PARC EOLIEN DU CHEMIN DE CHALONS

Avis de la MRAE du 22 novembre 2019 / Mémoire en réponse à l'avis MRAE

**relatif au projet d'exploitation d'un parc éolien,
intitulé « Chemin de Châlons »,
sur les communes de Saint-Martin-aux-Champs,
Songy et Cheppes-la-Prairie (51) porté
par la société PARC ÉOLIEN NORDEX XXII SAS**

n°MRAe 2019APGE112

Illustration 3: Contexte éolien :

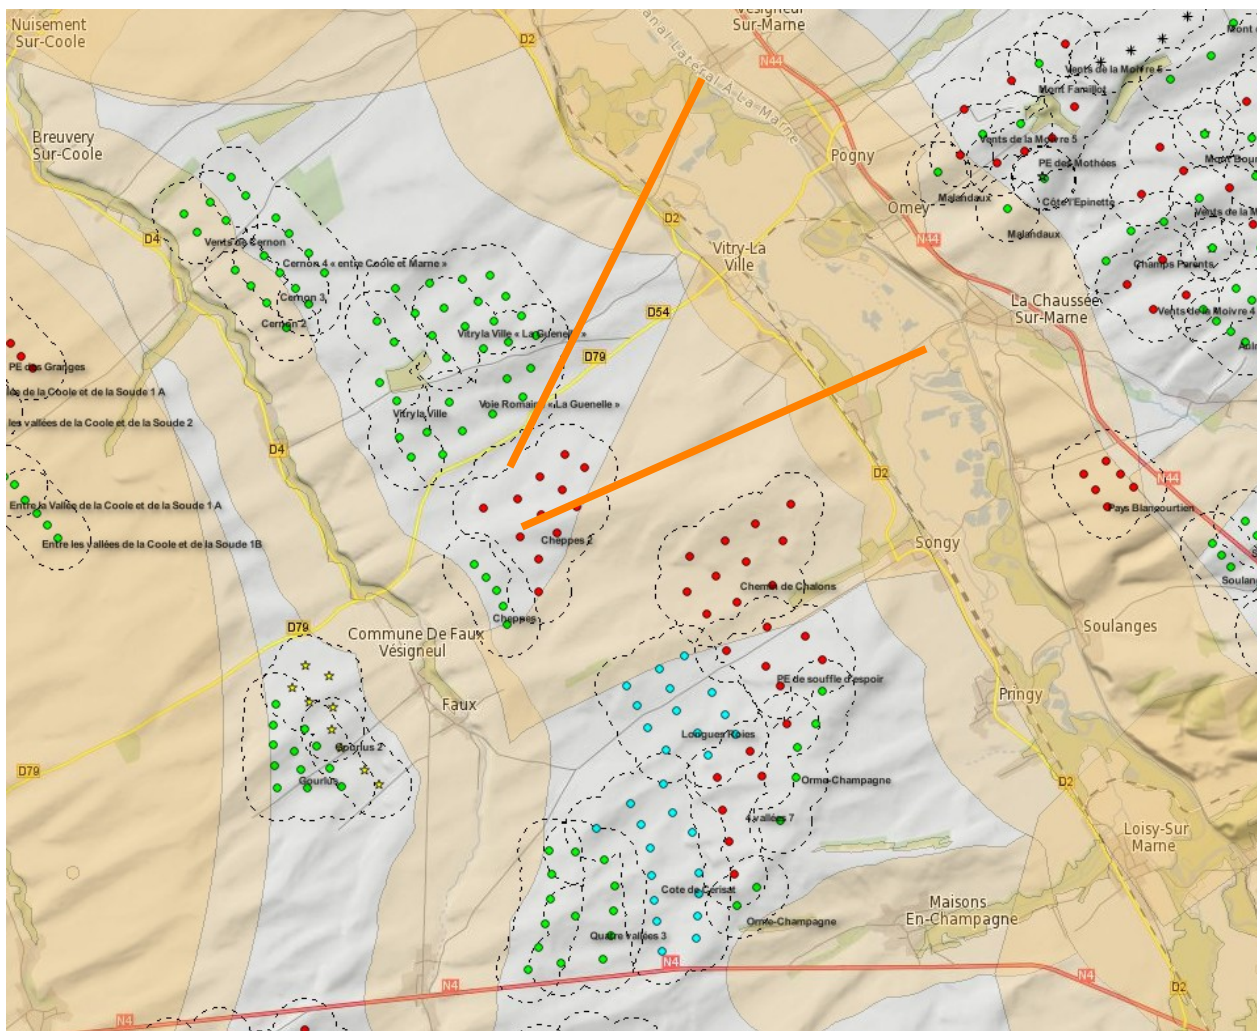
Comme indiqué précédemment, l'ensemble du parc se situe dans un couloir principal de migration avifaune. Il s'agit d'un couloir à enjeu fort répertorié par le SRE, encore dépourvu d'éolienne dans un contexte où les parcs existants forment une barrière de 20 km perpendiculaire à l'axe de migration (voir illustration 3).

Le secteur du projet est déjà très dense en éoliennes, avec notamment plus de 40 parcs éoliens en fonctionnement, autorisés ou en instruction. La conservation d'un espacement supérieur à 2 km au niveau du couloir de migration est nécessaire à l'acceptabilité de l'impact de l'éolien sur l'avifaune migratrice dans le secteur, d'après les recommandations du SRE. Aussi, les éoliennes E2, E1 et E5 viennent réduire la largeur de ce couloir. Les autres éoliennes se placent dans le masque du parc des « Longues Roies », déjà autorisé. Elles réduiront quand même le couloir au nord-est, mais impacteront moins l'avifaune au vu de l'implantation dans le prolongement du parc des « Longues Roies ». En revanche, l'implantation des éoliennes E2, E1 et E5 entraîne une déformation du couloir de migration perturbatrice pour l'avifaune (cf carte ci-dessous). L'éolienne E2 est même située à moins de 2 km du parc « Cheppes 2 » et laisse ainsi une ouverture trop faible si l'on considère son effet de surplomb. Un impact fort en période de migration peut donc être attribué aux éoliennes E1, E2 et E5.

Suite à l'avis de la MRAE en date du 22 novembre 2019 de maintenir le couloir migratoire présenté dans le SRE Champagne Ardenne, l'exploitant procède au retrait des éoliennes E1, E2, E5, E8 et E11.

Illustration 4: Localisation des éoliennes situées dans une zone à enjeux forts pour les espèces nicheuses

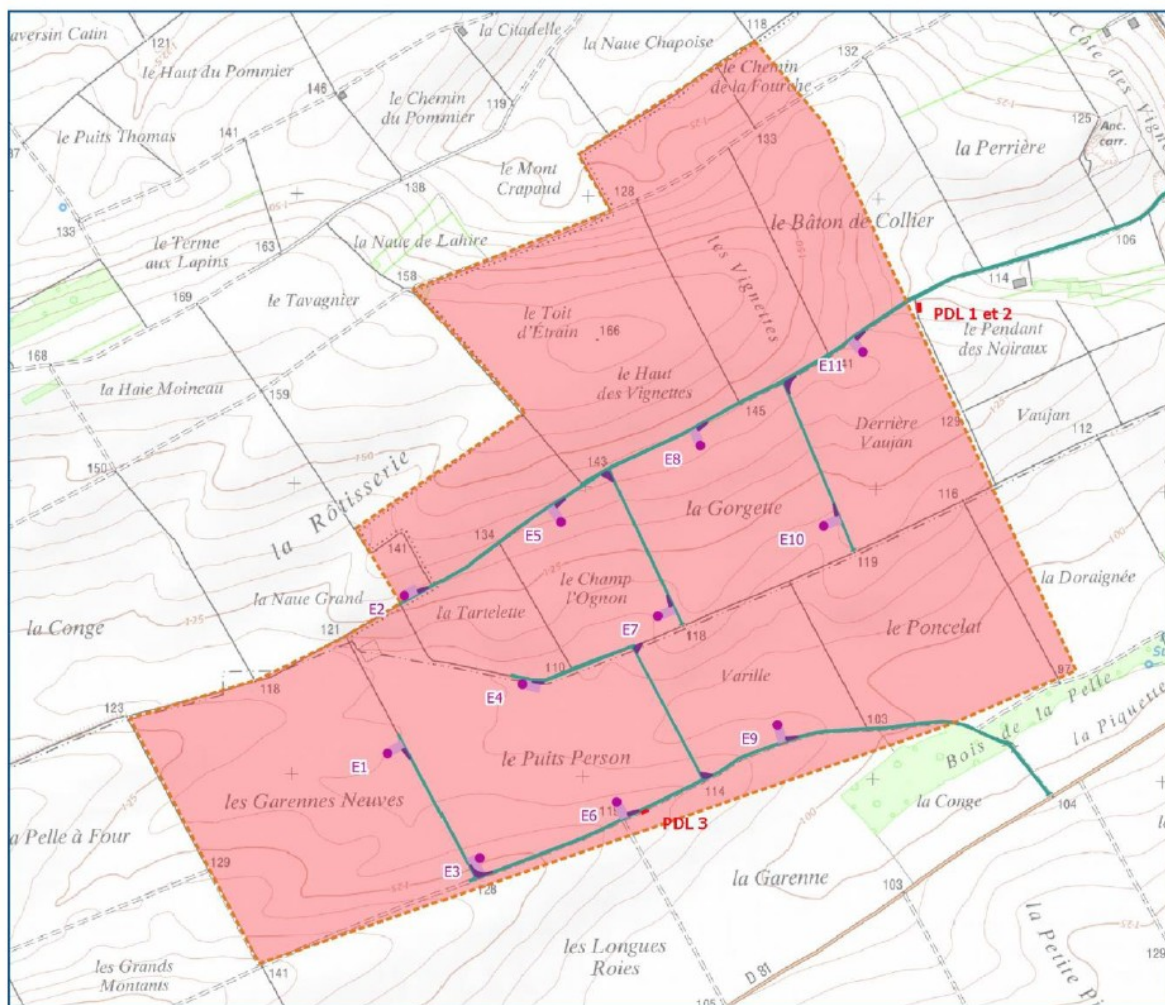
Toutefois, le secteur d'étude est qualifié de zone à enjeu fort pour les espèces nicheuses, et notamment pour l'Oedicnème criard. Le pétitionnaire propose comme mesure de réduction une interdiction des travaux pendant la phase de reproduction de l'espèce, soit du 1er avril au 14 juillet.

L'Ae recommande d'étendre cette période jusqu'au 31 août, afin de couvrir l'ensemble de la période de reproduction de l'avifaune nicheuse.

La période d'interdiction de travaux est étendue comme recommandée (§ 3.6.3.1. en page 79).

Illustration 5: Déformation (ligne orange) et réduction du couloir principal (en vert) de migration avifaune

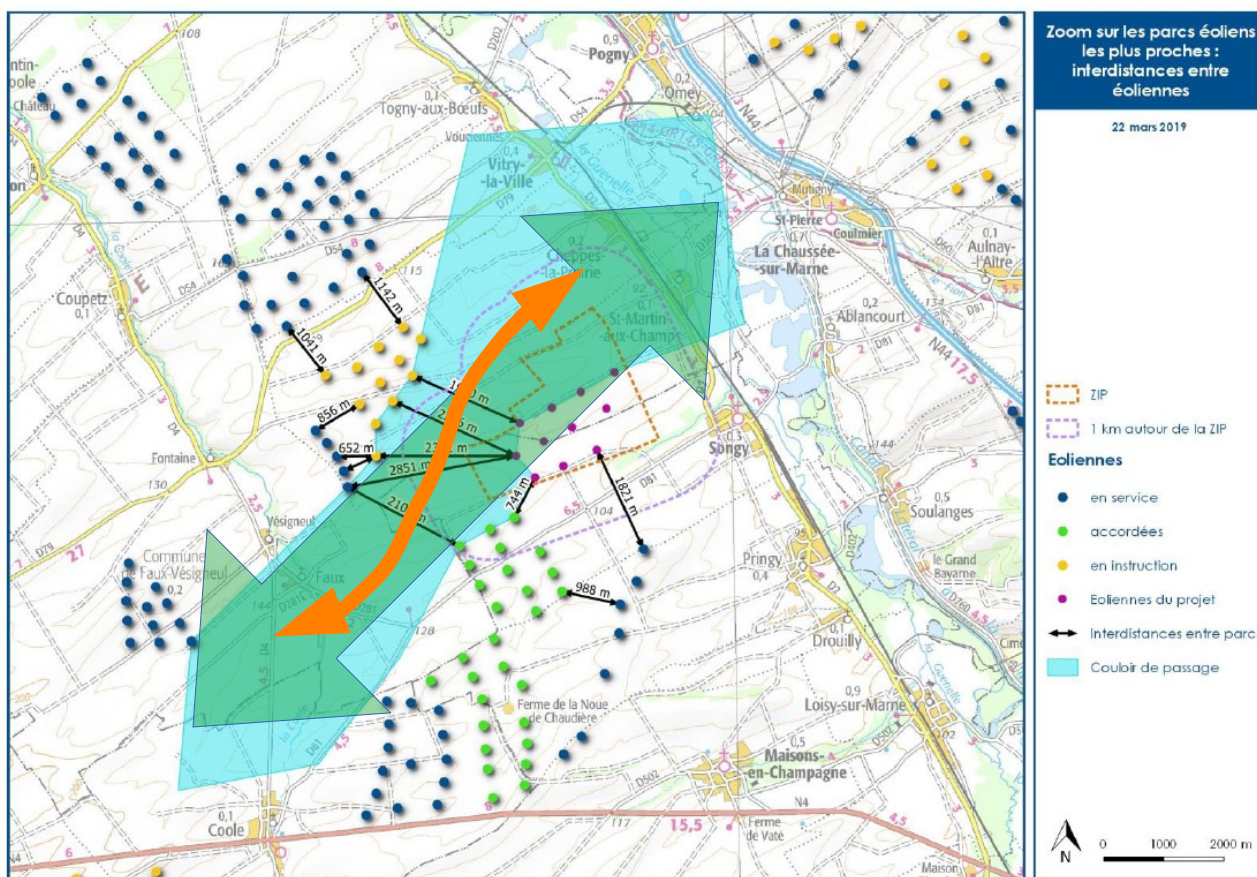
L'Ae regrette le choix de l'implantation du projet sur un territoire à sensibilité maximale tel ce couloir principal de migration, dernier espace préservé d'éoliennes dans ce secteur.

Nonobstant la remarque relative à la justification du projet mentionnée au point 2.2. du présent avis, ***L'Ae recommande au pétitionnaire de revoir l'implantation des éoliennes E1, E2 et E5, qui déforment le couloir de migration.***

Nordex présente dans le document intitulé « Porter à connaissance » en date de décembre 2019 (Pièce C) une nouvelle variante finale du projet à 6 éoliennes, sur les communes de Saint-Martin-aux-Champs et Songy.

Illustration 6: Localisation des zones à enjeux modérés pour les chiroptères

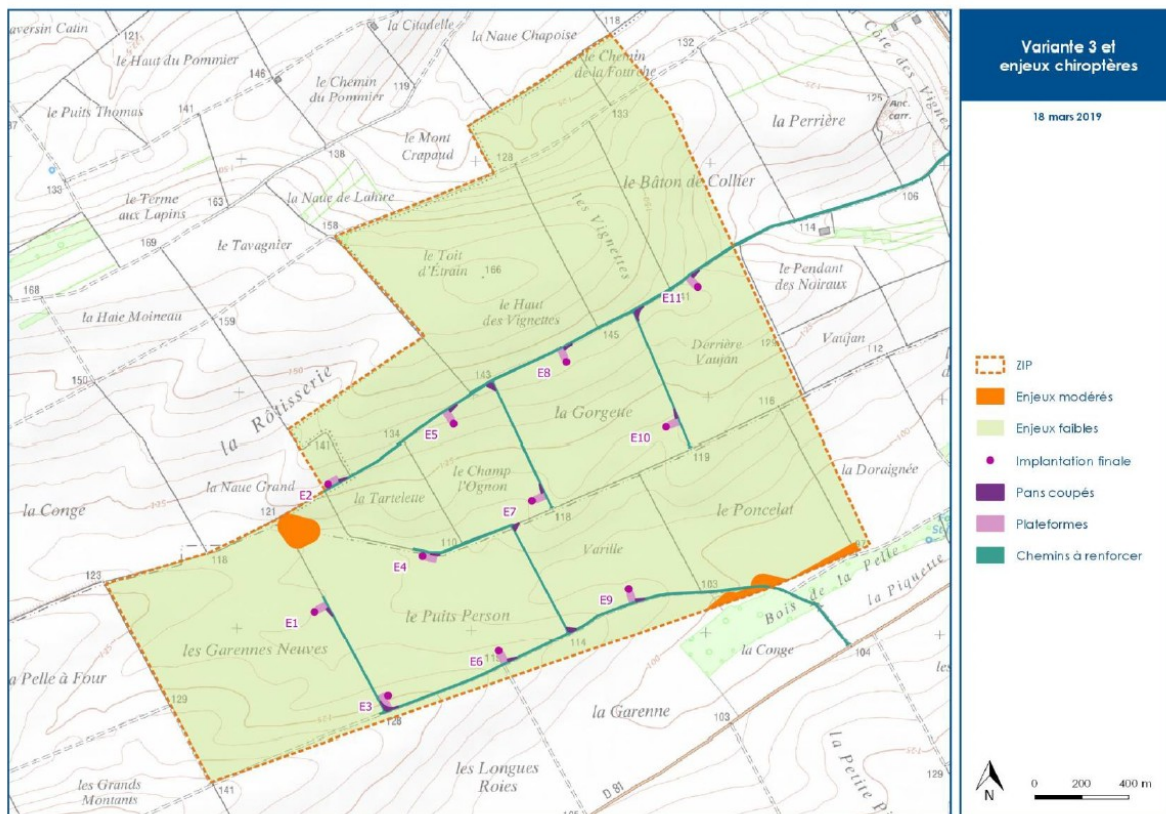
Une distance minimale de 200 m des boisements est préconisée par le SRE. Des études montrent en effet que l'activité des chiroptères est très forte à proximité des haies et bosquets, puis s'atténue en s'éloignant. L'éolienne E2 est située à moins de 200 m du bosquet à l'ouest de la zone (141 m en bout de pales). Les éoliennes E1 et E9 sont elles aussi très proches des bosquets et lisières.

L'Ae recommande à l'exploitant de respecter la distance minimale de 200 m, préconisée par le SRE, d'implantation des éoliennes par rapport aux zones boisées et, à défaut, d'étudier les possibilités d'améliorer la fonctionnalité du milieu pour les chiroptères dans les espaces éloignés des éoliennes, par exemple en reconstituant des corridors biologiques par l'implantation de haies.

L'exploitant procède au retrait des éoliennes E1, E2, E5, E8 et E11. Le paragraphe 3.6. Milieu naturel en page 72 présente les impacts et mesures revus suite à cette modification d'implantation. La note écologique en annexe 2 est également consultable.
